国際宇宙ステーションの日本実験棟「きぼう」
(JEM)から放出される小型衛星に係る
安全対策について

質問に対する回答

平成24年6月19日

宇宙航空研究開発機構

図 放出速度1.6m/sec時の衛星軌道解析

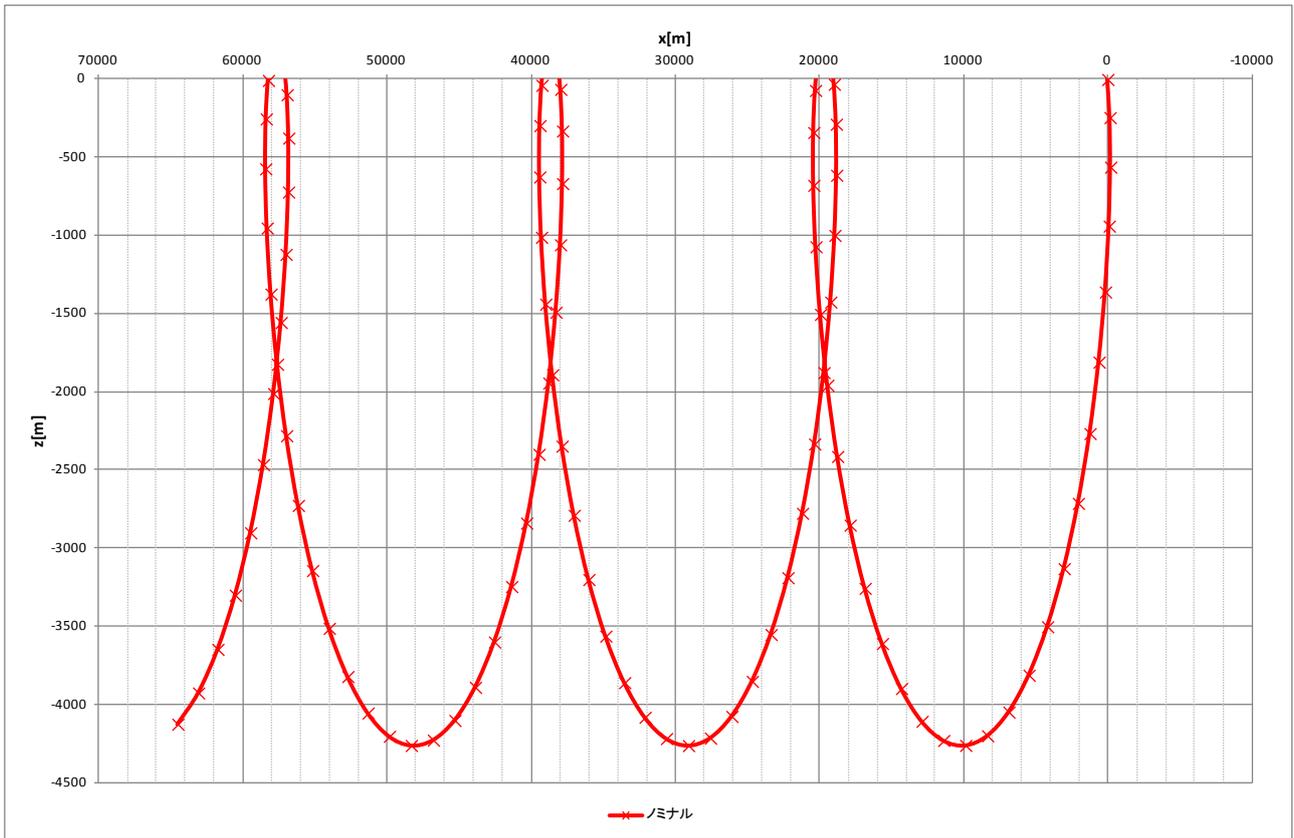
「衛星放出後の軌道解析」の図が示されていますが、この図の読み方(放出後の衛星の挙動)について解説してください。特に以下の点についてお願いします。

- (1) この図は、放出速度がゼロの場合の解析結果でしょうか。
- (2) 放出速度がゼロで放出された小型衛星が、何故水平方向に離れていくのでしょうか。また鉛直方向に離れた小型衛星が、何故再上昇(接近)するのでしょうか。
- (3) ノミナルの放出速度の場合は、どれくらい離れるのでしょうか。

- (1) 提示した図は、放出速度がゼロの場合の解析結果となります。横軸は ISS と小型衛星との軌道上での水平距離を示しており、0地点に ISS を置いています。縦軸は ISS と小型衛星との高度差を示しています。
- (2) 本解析では、ISS 重心位置と放出位置の高度差を考慮した解析となっています。この高度差分だけ周回半径が小さくなる衛星の周期が早くなるため、放出された衛星が ISS を追いつく軌道をとります。また、本解析ではヒルの方程式とよばれる ISS と衛星の相対運動を記述した式により解析したもので、大気抵抗を考慮していません。従って、放出した衛星は一周回後に、もとの軌道に戻ってくるような結果になります。実際は、弾道係数の違い(衛星の方が早く落ちる)や大気抵抗の影響がありますので、衛星は徐々に ISS の高度より落ちていきます。
上記解析では、ISS のピッチレートを考慮しており、これにより、放出機構のスプリングによる放出速度がゼロの場合でも、鉛直方向の速度成分が発生するため、鉛直方向の相対距離の変動が生じています。
- (3) ノミナルの放出速度は、バネ力の軌道上誤差を考慮して、1.1m/sec~1.7m/sec 程度と予測しています。下図は、1.6m/sec で放出した場合の軌道解析ですが、一周回で約 20km 程度離れます。
